COMPLEXE DE BELLEVUE

Liaison périphérique Sud (extérieur) > Pont de Bellevue amont > A811

Proposition 1 : dissociation des flux Périphérique Sud > A811

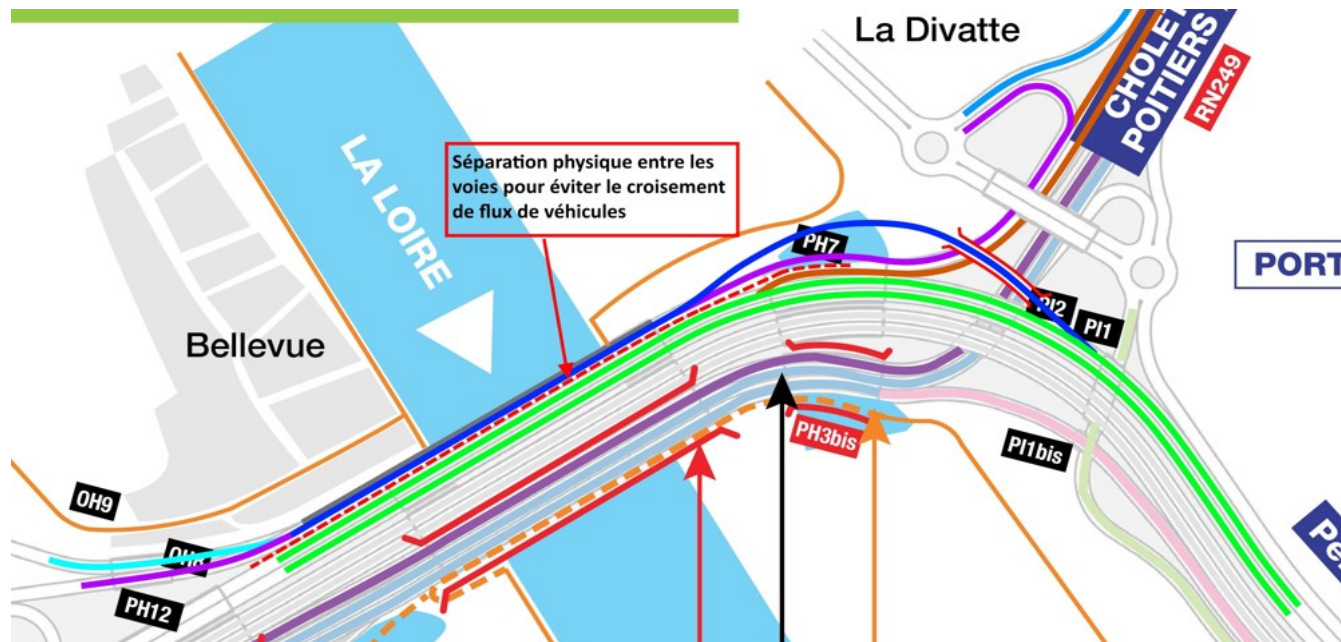
Une observation émise propose de supprimer l'entrecroisement existant au niveau du pont de Bellevue et de dissocier les mouvements périphérique Sud > A811 (voie bleue) et RN249 > périphérique extérieur (voie marron) en construisant de nouvelles voies et ouvrages.

Ceci permettrait d'améliorer la fluidité du transit des véhicules qui entrent et sortent du périphérique, car ils ne se croiseront plus.

Des variantes similaires ont été étudiées lors des études préalables. Ces propositions permettraient en effet de supprimer les entrecroisements de flux de véhicules et d'améliorer la fluidité du trafic. Néanmoins, elles présentent des contraintes fortes :

Elles nécessitent la création de nombreux ouvrages d'arts :

- Reconstruction du pont de Bellevue (ouvrage amont) pour permettre l'aménagement de la collectrice (voie vers A811 séparée du flux du périphérique extérieur),
- Un ouvrage pour franchir le mouvement A811 > RN249 (sur RN249), puis le mouvement RN249 > périphérique extérieur,
- Un ouvrage de décharge hydraulique en parallèle du PH7,
- La reconstruction de l'OH8 au niveau de la porte d'Anjou,
- L'élargissement du P11 pour créer la sortie en direction d'A811.

Elles impactent fortement les zones d'habitations (hameau de Bellevue) et l'environnement (milieux naturels, zones humides ...)

=> Ces propositions n'ont pas été retenues au stade des études préalables, car elles présentent des impacts techniques et environnementaux trop importants.

Proposition 2 : déviation des flux Périphérique Sud > A811

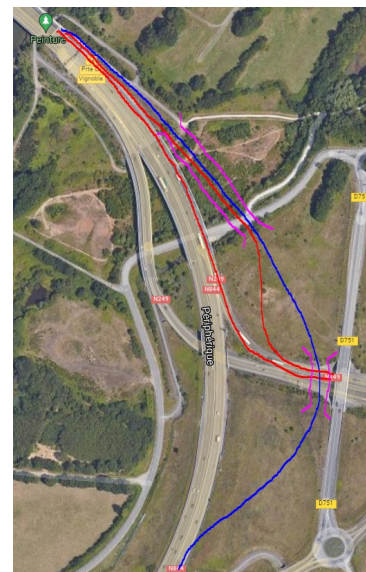
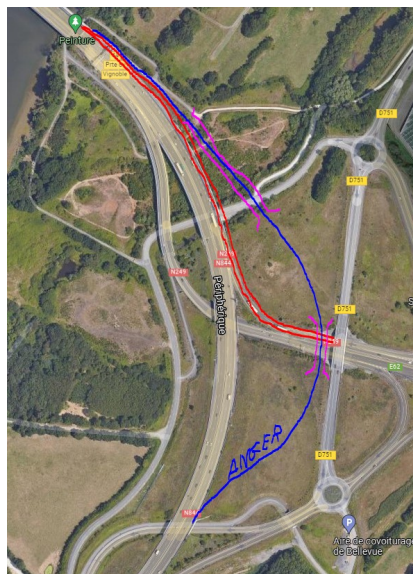
Une autre observation émise propose de dévier le flux venant du périphérique sud se dirigeant vers l'A811 en le faisant sortir avant l'insertion de la RN249 et en le faisant circuler sur une voie dédiée pour ne pas créer de croisement de flux avec ceux venant de la RN249.

Ceci permettrait d'améliorer la fluidité du transit des véhicules qui entrent (RN249 > périphérique Est) et des véhicules qui sortent du périphérique (périphérique sud > A811), car ils ne se croiseront plus.
